## AMPLASAMENTE PANOURI PUBLICITARE

**Referitor la cererea de aviz de amplasament, înregistrată cu nr. 60101836481 / 10.12.2018, pentru obiectivul AMPLASARE PANOU PUBLICITAR IN SISTEM PROVIZORIU SI DEMONTABIL de la adresa judet CLUJ, oras CLUJ-NAPOCA, str. MIHALI TEODOR, nr. FN.**

**AVIZ DE AMPLASAMENT FAVORABIL Nr. 60101836481 / 04.01.2019**

**AVIZ FAVORABIL**  
Nr. Înregistrare 211433215/03.01.2019

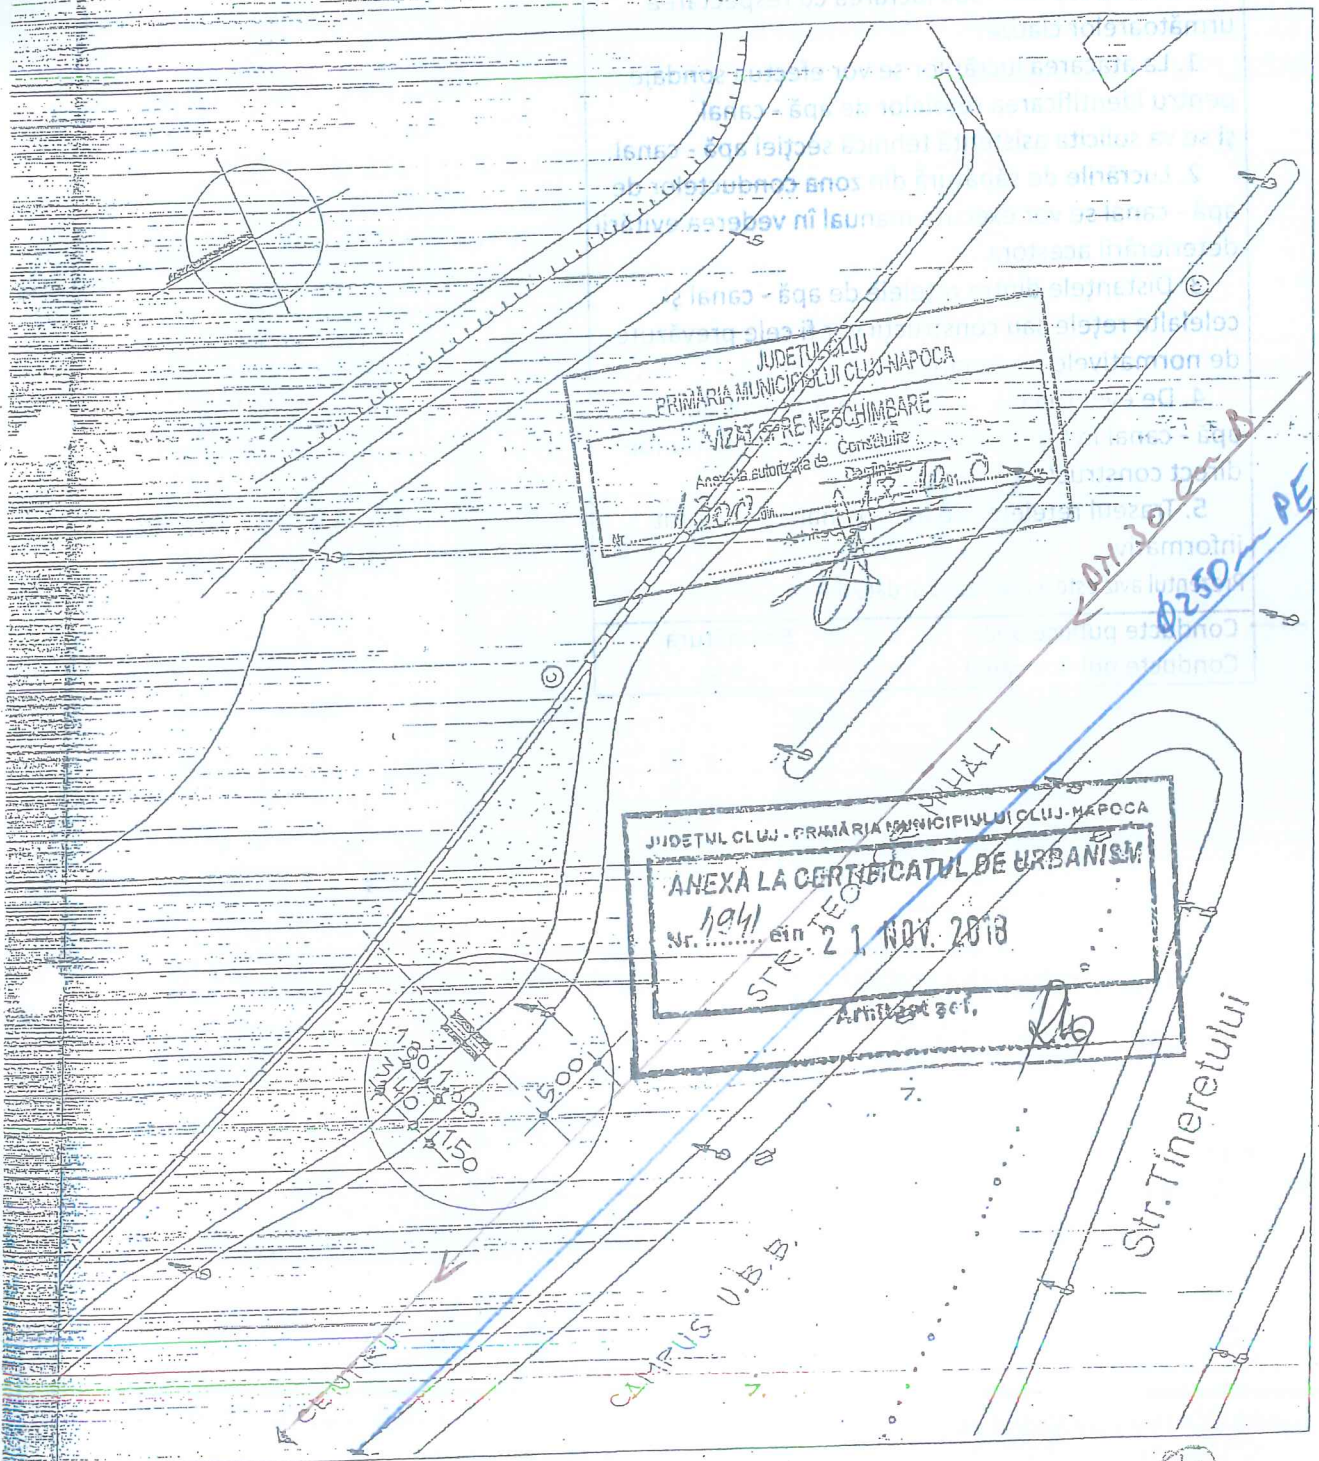
Se avizează favorabil lucrarea cu respectarea următoarelor clauze:

1. La atacarea lucrărilor se vor efectua sondaje pentru identificarea rețelelor de apă - canal și se va solicita asistență tehnică secției apă - canal.
2. Lucrările de săpătură din zona conductelor de apă - canal se vor executa manual în vederea evitării deteriorării acestora.
3. Distanțele dintre rețelele de apă - canal și celelalte rețele sau construcții vor fi cele prevăzute de normativele în vigoare.
4. De eventualele avarii aduse rețelelor de apă - canal în timpul execuției lucrărilor răspunde direct constructorul.
5. Traseul rețelelor de apă - canal este figurat informativ

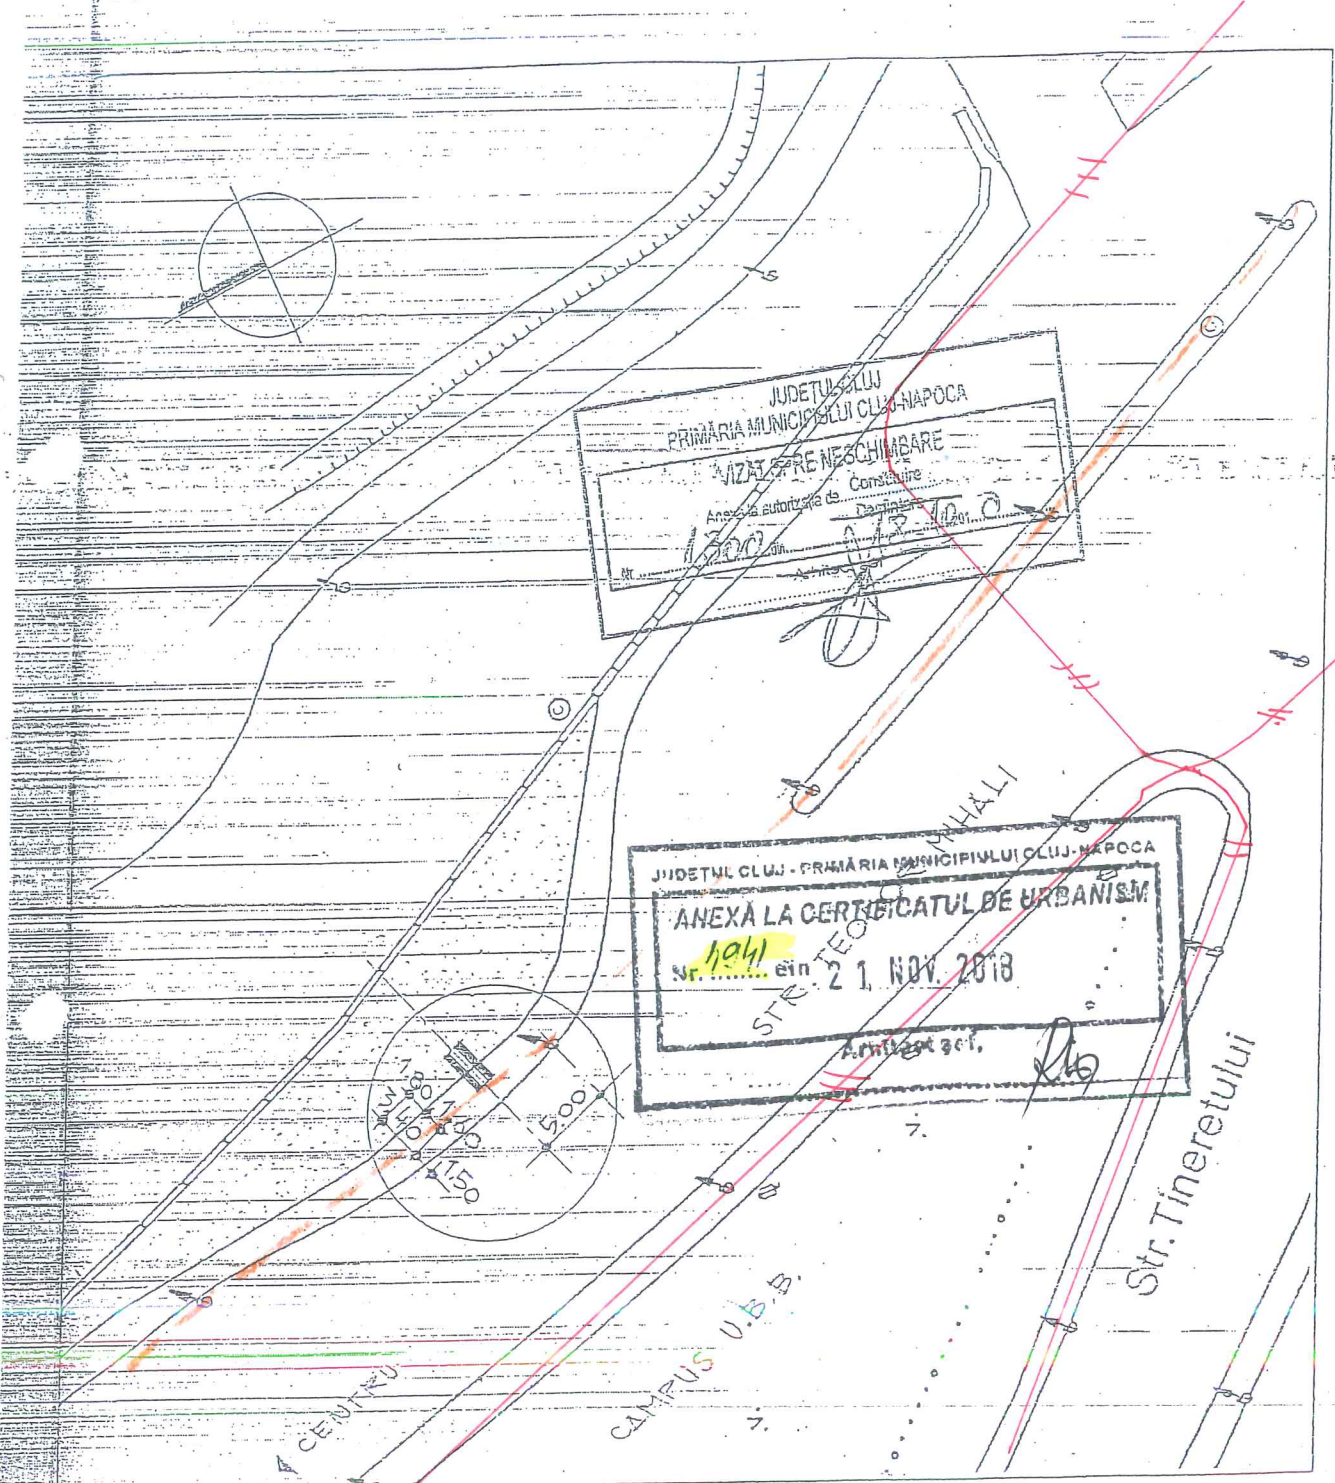
1. Obiectivul nu este amplasat peste/sub instalațiile electrice din zonă și se încadrează în limitele normate de distanță față de acestea.
2. În zonă **există** rețea electrică de distribuție de **joasă** tensiune - **trifazată** , în vederea viitoarei solicitări de racordare.

- În zonă **nu există** instalații electrice ce nu aparțin SDEE TN - Sucursala de Distribuție a Energiei Electrice Cluj Napoca.
  - Săpăturile în zona traseelor de cabluri se vor face numai manual, cu asistență tehnică din partea SDEE TN - Sucursala de Distribuție a Energiei Electrice Cluj Napoca.

**Nu se vor afecta instalațiile electrice ale SDEE Cluj; orice eventuala modificare adusa acestora se va realiza cu o firma atestata A.N.R.E., pe cheltuiala solicitantului, pe baza de proiect avizat de SDEE Cluj.**

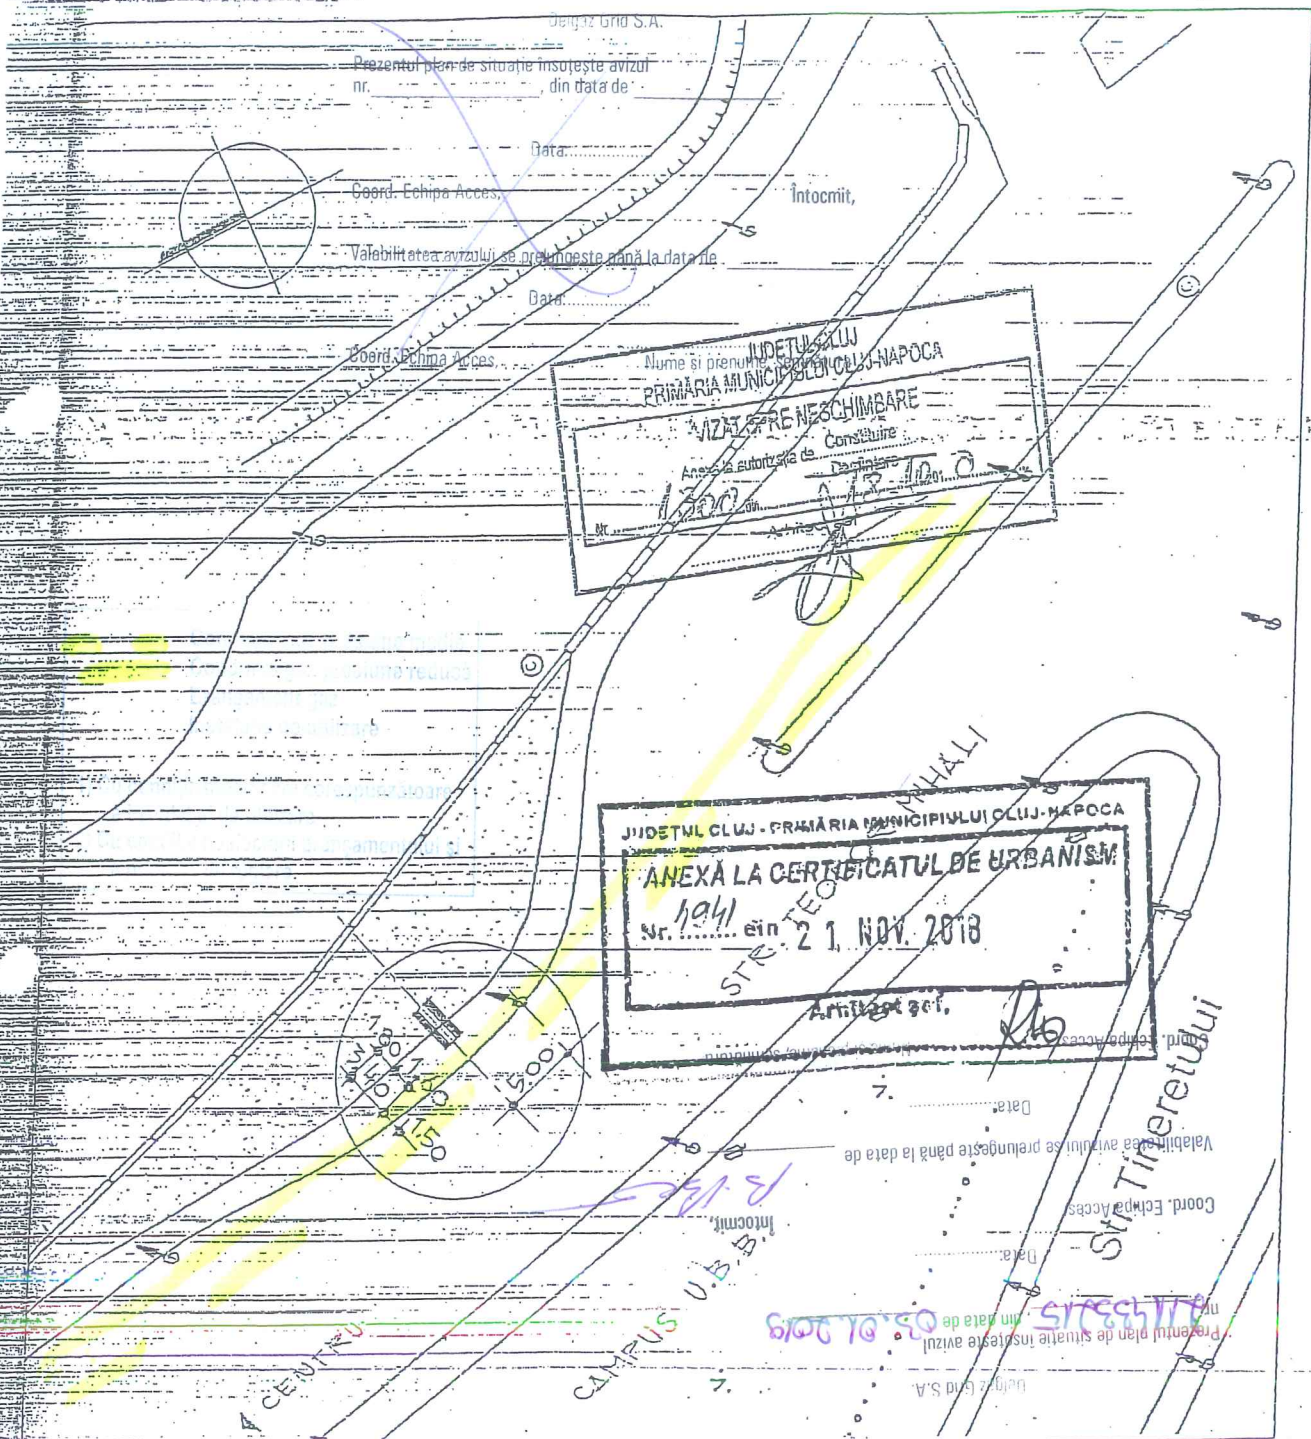
1. Se va respecta distanta de 0,6 metri între conducta de gaze naturale existenta si fundatia stalpului proiectat .

1. Va suporta cheltuielile aferente realizării lucrărilor de la punctul **A**.
2. Având în vedere că rețelele de distribuție au fost trasate orientativ pe planul de situație anexat, înainte de începerea lucrărilor se va solicita în scris participarea unui reprezentant al Delgaz Grid S.A. - Centru Operatiuni Retea Cluj la predarea de amplasament și asistență tehnică ori de câte ori este nevoie pe perioada derulării lucrărilor  
Adâncimea de pozare a rețelelor subterane trasate este cuprinsă între 0,6-0,9 m.

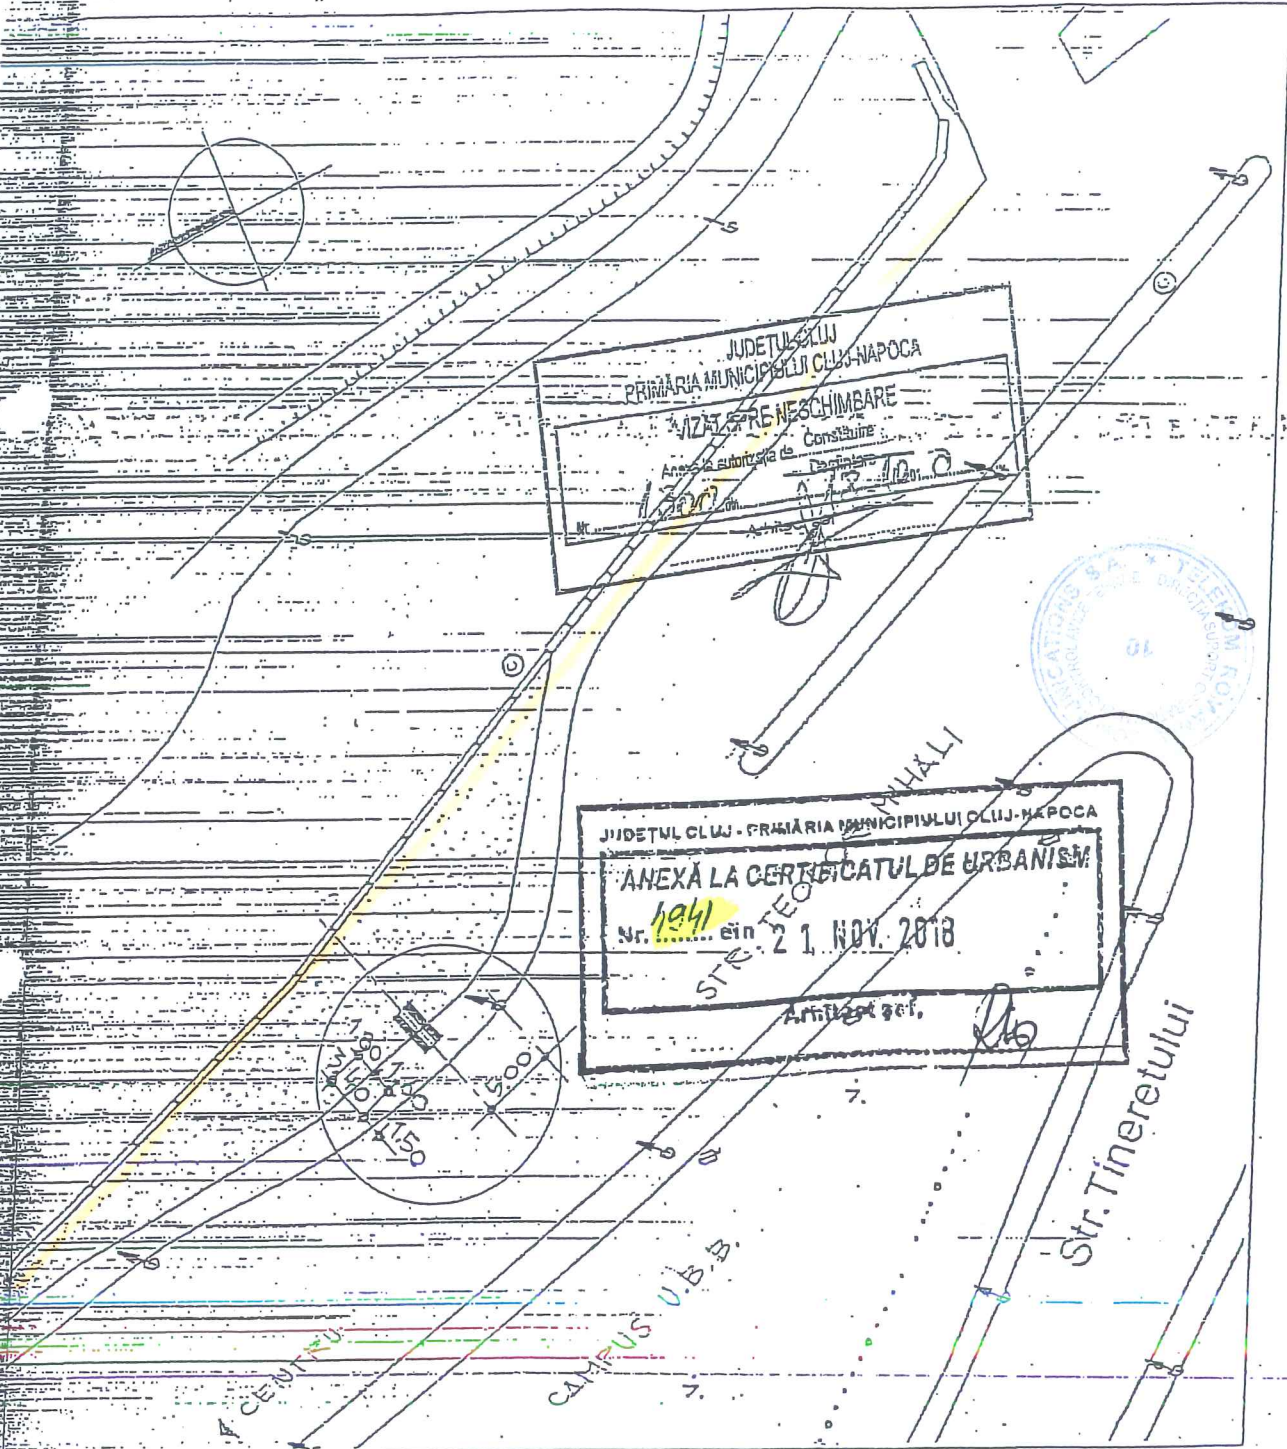
**În zona de interes, TELEKOM ROMANIA are cabluri de telecomunicatii instalate in  
canalizatie,in subteran si aerian.**

Lucrarile prevazute in proiect nu afecteaza rețeaua de telecomunicatii, dar executia sa poate afecta instalatiile de telecomunicatii

**Înainte de amplasarea în teren a panoului publicitar proiectat se vor consulta delegații Telekom, pentru stabilirea exactă a poziției acestuia, în scopul păstrării distanțelor regulamentare față de cablurile se va face astfel încât să nu afecteze rețelele Telekom subterane din zonă.**

Prezentul aviz conține 2 planșe vizate.

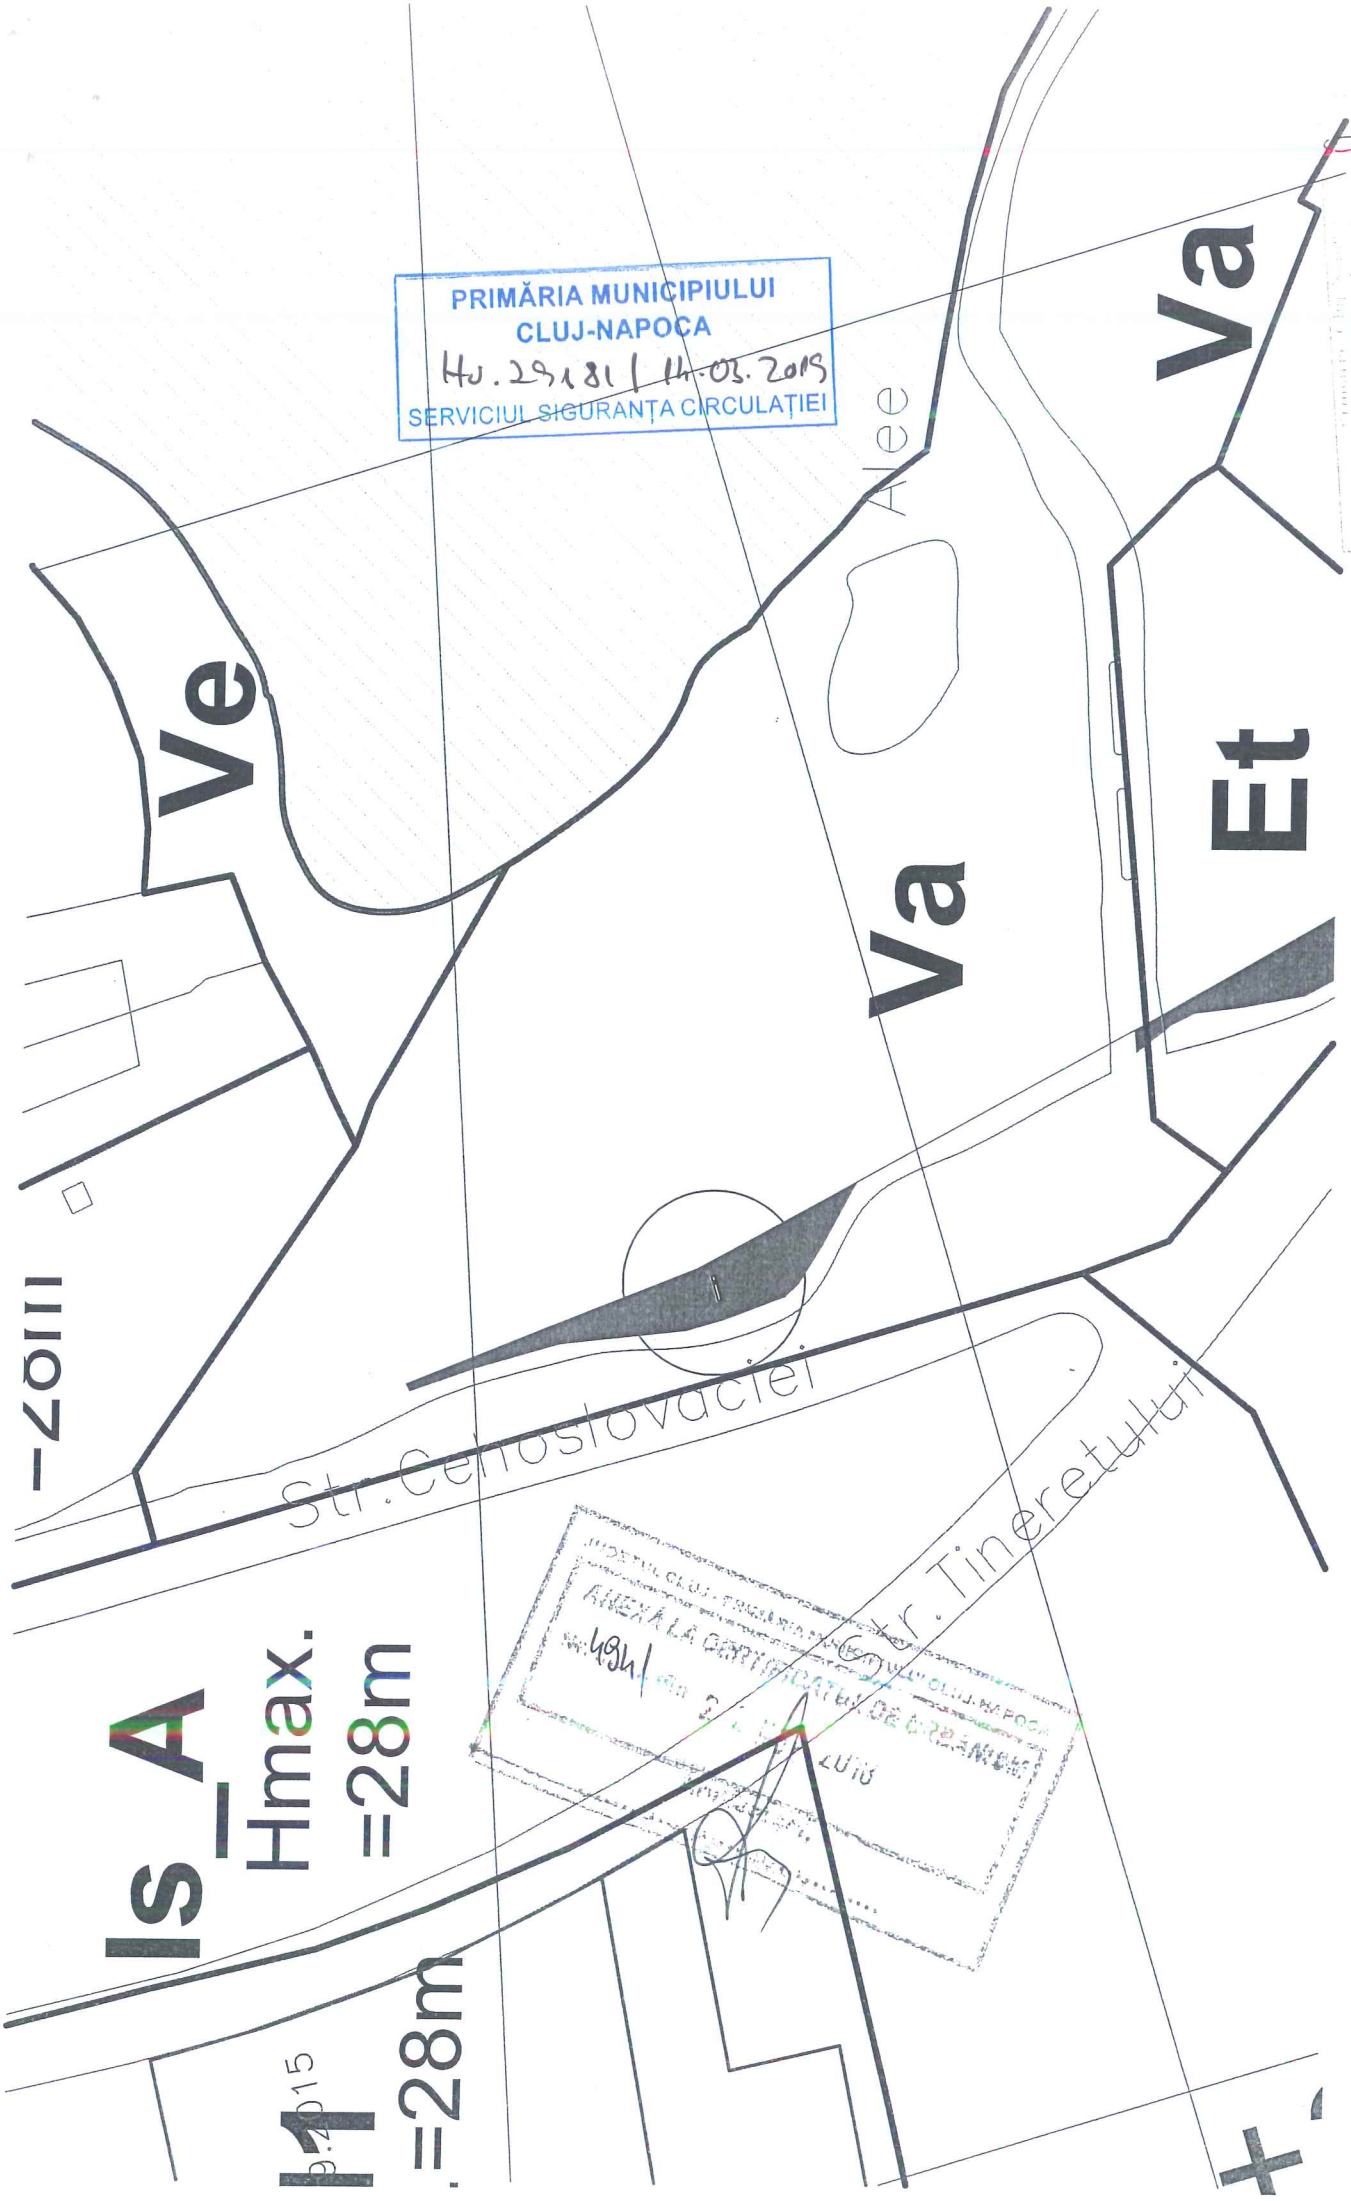
La documentația înregistrată la nr.29181/17.01.2019 pentru Serviciul Autorizări Comerț pentru obiectivul „Amplasare panou publicitar”, situat în str. Teodor Mihali conform planului de situație anexat la certificatul de urbanism nr.4941/21.11.2018, se avizează favorabil cu condiția ca proiecția panoului să nu fie și pe trotuar.

Se vor respecta art.10, 29,30,31 din HCL nr. 133/2018.
